Le **24 JAN. 2014**

Nos réf : EE-856-13

## **Avis de l'autorité environnementale sur le projet de desserte fluviale du chantier Hermitage à Courbevoie (92)**

Implantation du projet – Source : Étude d'impact

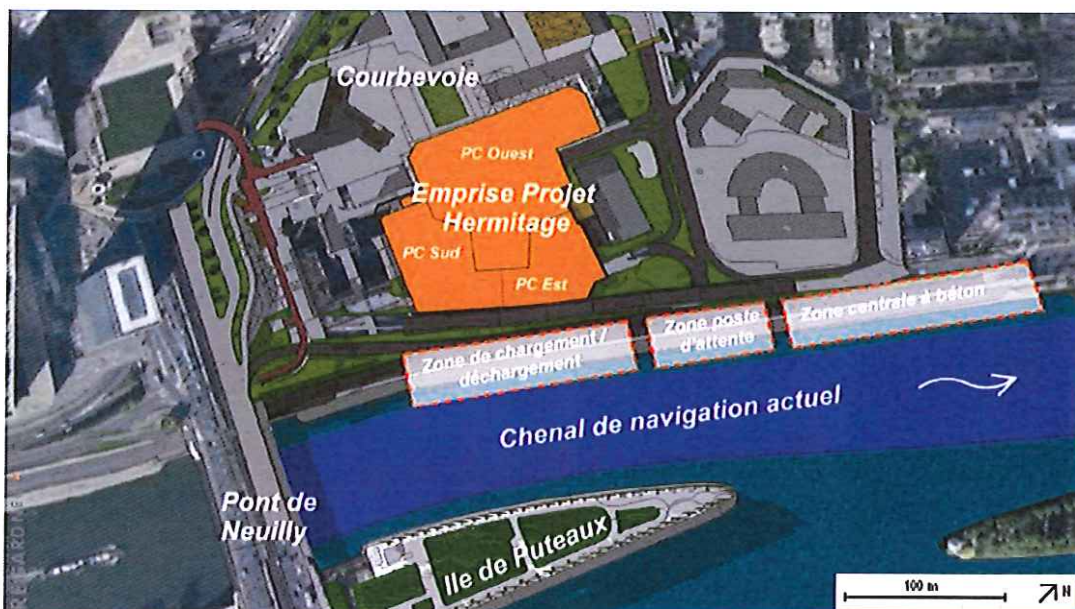
Le projet de desserte fluviale du projet Hermitage s'implante sur environ 400 m, le long du quai Paul Doumer - RD 7, sur la rive gauche de la Seine en aval du pont de Neuilly. Il comprend trois postes principaux respectivement destinés au chargement / déchargement, au stationnement et à l'accueil d'une centrale à béton. Un linéaire d'environ 115 m le long de l'île de Puteaux est également concerné.

*Site d'implantation de la desserte fluviale depuis le pont de Neuilly – Source : 2014 Google*

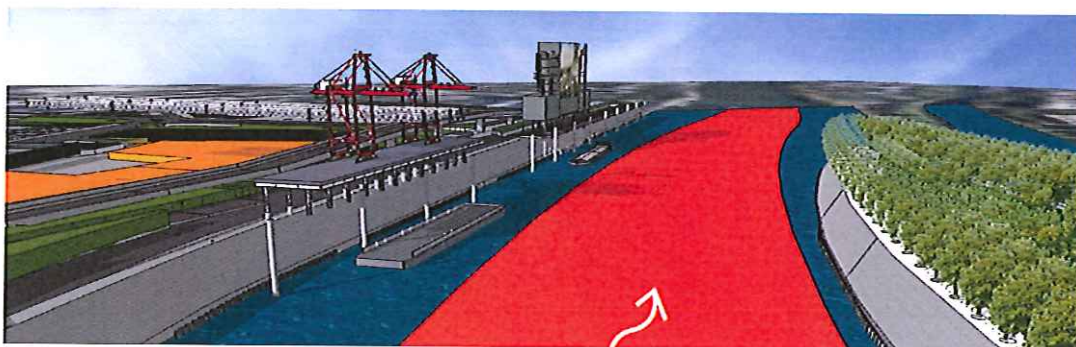
L'état initial proposé développe peu le point de vue paysager au-delà d'une citation du Schéma directeur de la région Île-de-France (SDRIF) en page 123 et du commentaire aux trois photos de la page 99 : « *Le site s'inscrit dans un environnement urbain très important* ». Certes urbain, le paysage de La Défense aurait dû être décrit compte-tenu de ses caractéristiques originales et emblématiques. Le site est notamment visible le long de l'axe historique – dont le pont de Neuilly est une des séquences - qui structure ce paysage et la métropole parisienne. De plus, cet axe croise ici la Seine, autre élément majeur du paysage de Paris et ses alentours. Celle-ci offre une ouverture qui rend d'autant plus visible le site. La composition de cet espace, entre la position centrale du fleuve, les berges et les éléments bâtis, le rend remarquable et aurait dû être étudiée. Par ailleurs, deux sites classés au titre du paysage sont situés à proximité immédiate du site : le parc de Bécon, dominant la Seine à Courbevoie, et le parc Lebaudy sur l'île de Puteaux. Ceux-ci auraient mérité d'être présentés ; seules la servitude d'utilité publique liée au « Temple de l'amour » classé Monument historique est évoquée page 126.

Modélisation des installations – Source : étude d'impact

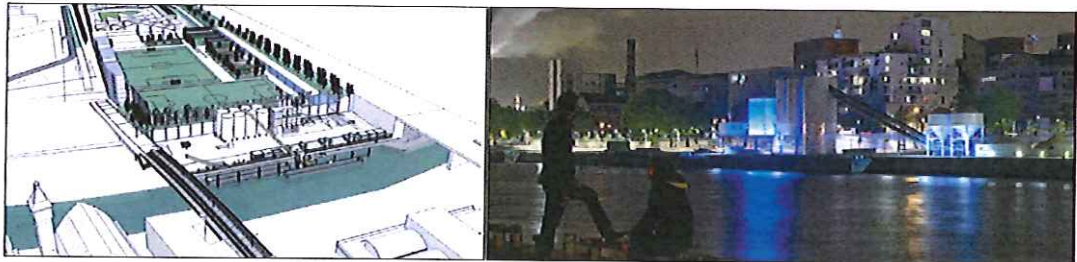
L'absence d'état initial rend évidemment difficile l'étude des impacts paysagers du projet dans sa globalité. Le dossier indique notamment, en page 191 : « Pendant la durée des travaux et la phase d'exploitation de la desserte fluviale, le site aura un aspect de chantier et son paysage sera donc modifié. Le paysage de la Seine sera marqué par les quais de chargement et déchargement. Cependant, ce contexte paysager urbain est déjà très présent au niveau de la zone d'étude ». Ces considérations ne sont accompagnées que de modélisations du phasage des travaux dont est extraite l'image ci-dessus ; elles doivent être approfondies par une analyse ou des comparaisons illustrées. Cette séquence remarquable de l'axe historique et la visibilité offerte sur le site par l'ouverture que

représente la Seine, auraient en effet mérité de prolonger la réflexion en termes d'impacts paysagers menée au sujet des tours Hermitage. La durée de 7 ans durant laquelle le projet va impacter le paysage est importante et justifie un investissement en termes d'intégration paysagère.

L'autorité environnementale recommande au pétitionnaire d'extraire utilement les études sur le paysage et le fonctionnement urbain de l'étude d'impact des tours Hermitage, pour compléter son analyse de l'impact global de ces deux projets.
